Informativo Técnico n°	Título	Data de criação	REVISÃO	DATA DA REVISÃO	Criado
3086004401	Alteração da fixação superior da bolsa para suspensão H210	08/04/25	-	-	Antonio Silva

Alteração da fixação superior da bolsa para suspensão H210

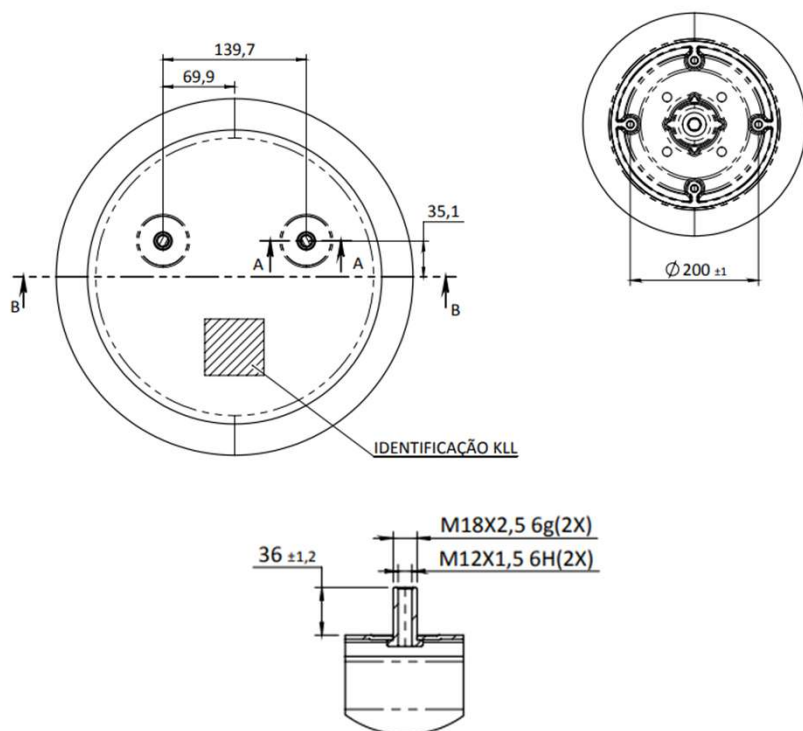
- A KLL SAF-Holland optou por alterar a fixação superior da tampa da bolsa da suspensão H210, visando aumentar a robustez e durabilidade do produto;
- A bolsa da suspensão H210 passa a ter 4 parafusos de fixação superior, ao invés dos 2 parafusos anteriores;
- A interface da bolsa com o chassi deveria ser revista pelo implementador para evitar possíveis interferências;
- Consulte a KLL SAF-Holland para consultar a reposição da bolsa com 2 parafusos de fixação.

Fixação **atual** com código da bolsa 8035259B_02

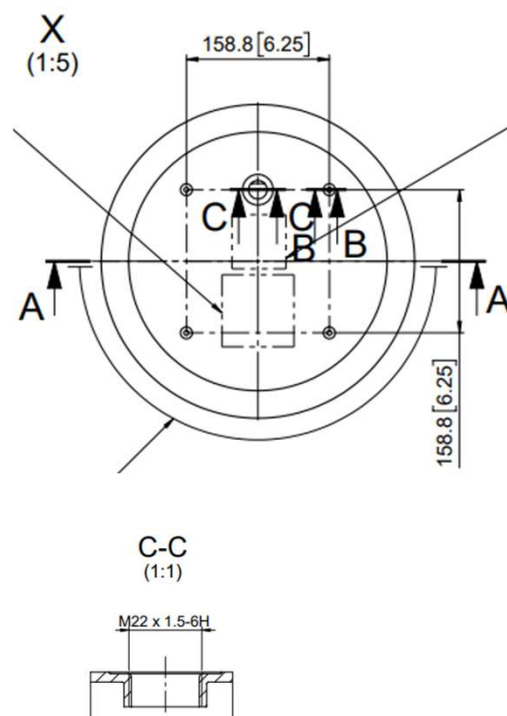
Fixação **nova** com código da bolsa 8035337B01

Conexão para entrada de ar na bolsa
